Werfverslag 21 voor project: Koning Ridderdijk 44 | 8434 Westende (BE)

Nummer: 952RTW-21

Datum: vrijdag, 16 april 2021

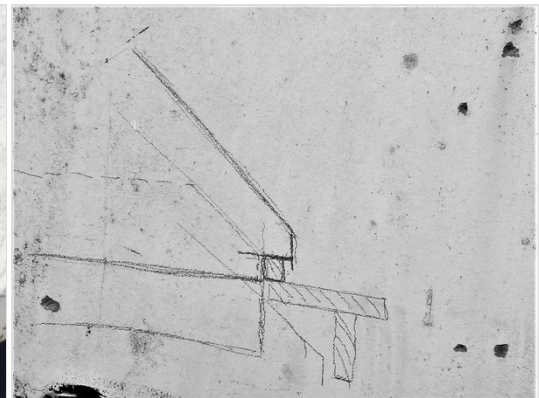
21.3 Dorpels	<p>ARCH merkt op dat de dorpels t.o.v. de plinten niet overal gecentreerd staan tegen de raamkaders.</p> <p>Er wordt, in overleg, beslist de plinten, onafhankelijk van de positie van het raamkader, gelijk in lijn te zetten met de dorpels(kussens).</p> <p>Het kussentje van een raam kant Zee tegen schouw te verbreden zodat in gelijke lijn met de plint uitkomt.</p>

Bijkomend kopsezijde voorzien van blauwe hardsteen

kussentje verbreden

Principe schets

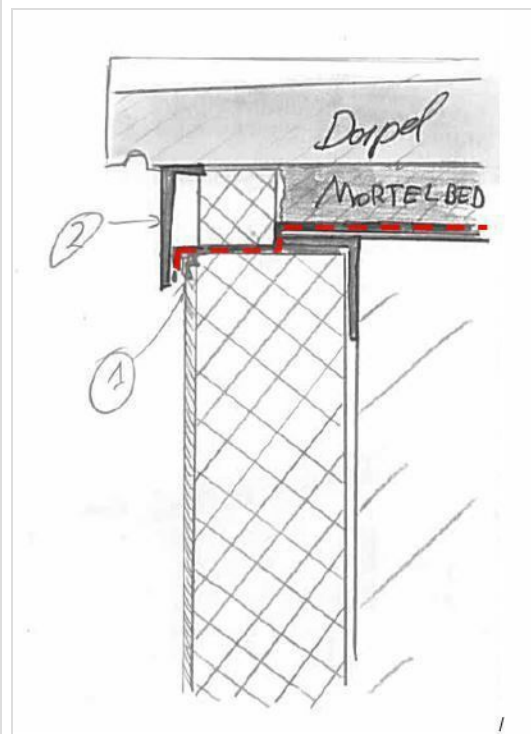
21.5 Afwerking crepi t.h.v. dorpel

In navolging op punt 20.17 wordt detail verder besproken met OA Crepi. Concreet wordt beslist het detail cnf. principe schets uit te voeren. Hierbij voorziet AN de gewenste profielen in kader van de afwerking (2) .

- 1: Evacuatie afloop water | EPDM Kuipje ; water kan steeds weg
- 2: L-profiel verkleefd op dorpel ; Kleur meegaand met crepi

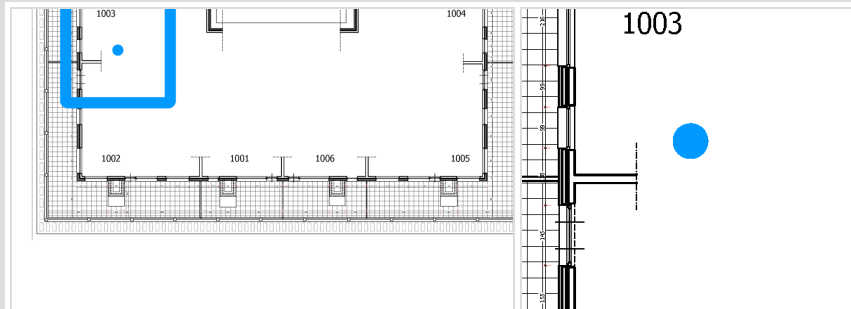
**21.12 Aansluiting op dekstenen**

Op de dekstenen in arch. beton wordt een opstandje voorzien (ook retour) in lijn met plint voor aanwerking crepi.

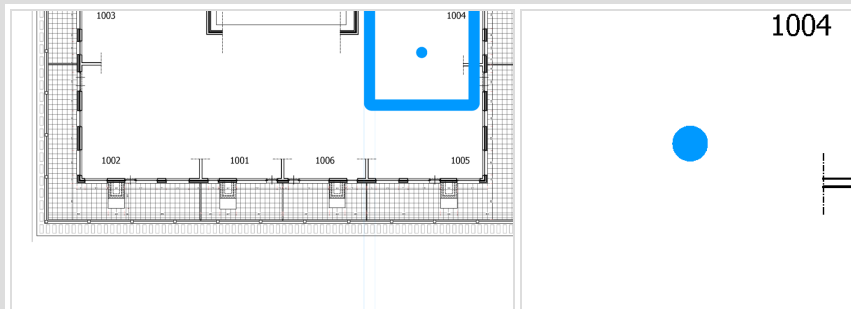
21.14 Volgorde werken

Er wordt beslist, in kader van het verder verloop van de werken, te starten met de crepi aan de zuidgevel / kant polders. Hierna kan aansluitend de OA de resterende borstweringen + de zichtschermen t.h.v. deze zijdes plaatsen.
